川内1号機 緊急時対策棟接続工事設工認に係る審査会合コメント

資料(1)[※]

本設工認申請に係る申請内容及び技術基準適合性の説明内容について

第2-1図 連絡通路の地盤の接地状況

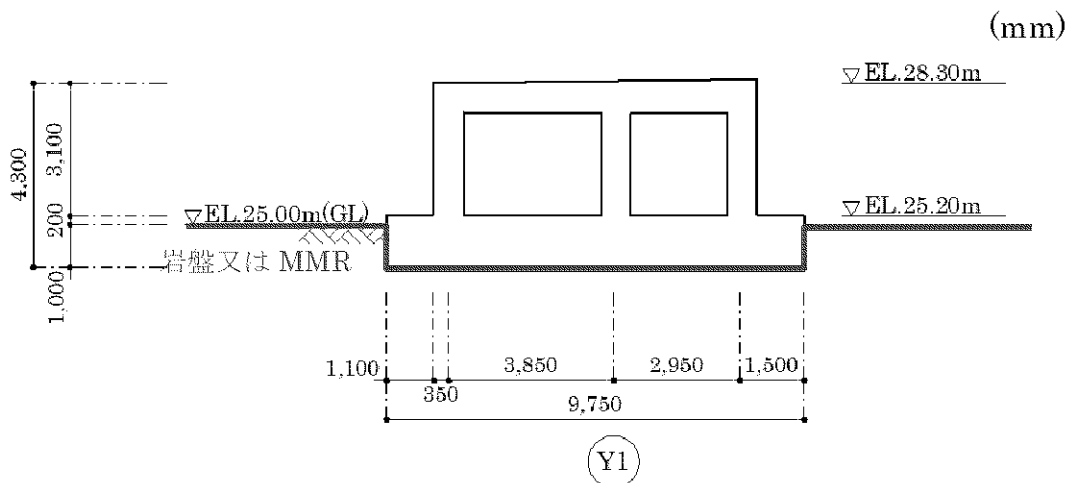
※①耐震関係、②プラント関係

連絡通路は、緊急時対策棟（休憩所）及び緊急時対策棟（指揮所棟）に隣接し、堅固な岩盤に支持された鉄筋コンクリート造の建物である。連絡通路の地盤の接地状況を第2-1図に示す。

基礎の周辺は堅固な岩盤又はマンメイドロックに囲われており、基礎自体がシアキーとなることで、連絡通路の滑動は発生しないと考えられる。
